改善箇所説明図

基準不適合箇所

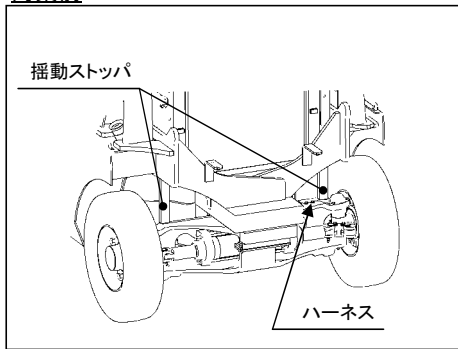
リアアクスル揺動ストッパの強度が不足しているため、凹凸路や坂路で走行中に、揺動ストッパとアクスルが接触した状態でステアリング操作を行うと揺動ストッパが変形することがある。そのため、ハンドルを最大操舵角まで切ったとき、当該ストッパとタイヤが接触して、最悪の場合、タイヤがパンクするおそれがある。
